Adviesmemo geluidsaspecten

Second opinion inzake beroep RMS Venlo BV Horsterweg ong. Grubbenvorst

Bestemd voor : mr. V. Wösten
Kenmerk : 20180651/SB/M01
Opgesteld door : ir. J.R. Brouwer
Datum : 23 mei 2018

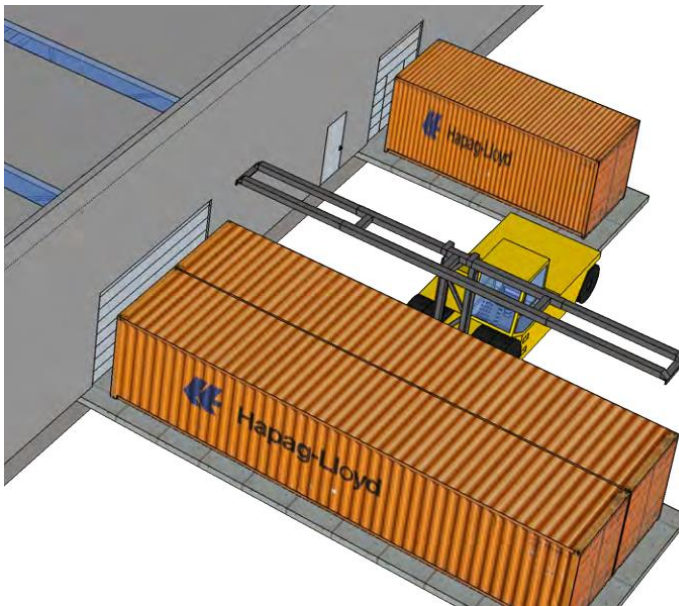
6. De 4 tanks voor mestopslag en ontsmetting (gebouwen 701-704) zijn te hoog gemodelleerd. Hierdoor wordt een teveel aan afscherming voor de diverse lager gelegen pompen en blaasventilatoren berekend. De 4 tanks zijn gemodelleerd met een hoogte van 7 meter terwijl de werkelijke hoogte van de betonwand 5.5 meter bedraagt. Voor de mixers (bron 120-123) met hoogte 6,1 meter en de blaasventilatoren (bron 105-108) met hoogte 6,6 meter betekent dit het verschil

tussen wel of geen afscherming in het rekenmodel omdat van het membraandak geen afscherming kan worden verwacht. Omdat in werkelijkheid geen afscherming optreedt maar in het rekenmodel wel, is de werkelijke geluidssituatie hierdoor onderschat. De hoogte van 5,5 meter blijkt uit onderstaande tekening (uit document 20720035_1483648498487_aanvul-bv-silos-1):

Doorsnede B-B Schaal: 1 : 200

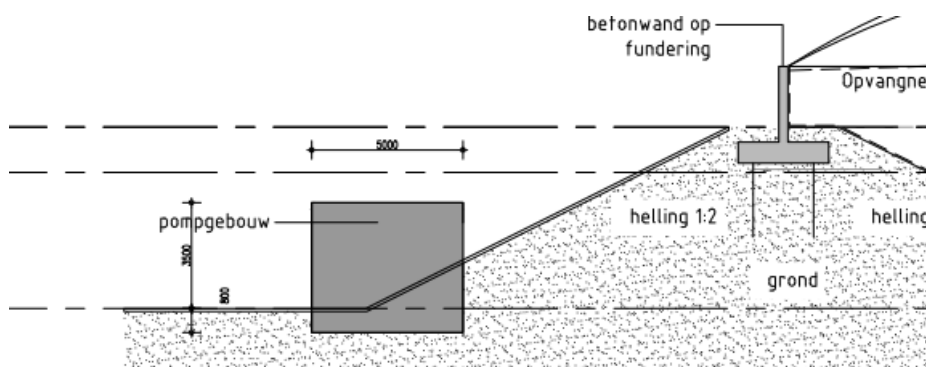
31. Uit de tekeningen (2720035_1507821796399_RMSVENLO-69131-2-DEF, doorsnede B-B, zie hieronder) blijkt een pompgebouw naast de vergisters aanwezig te zijn. Deze ontbreekt in het rekenmodel. Het is onbekend hoeveel pompgebouwen dit betreft en wat de bronsterkte en bedrijfstijden hiervan zijn.
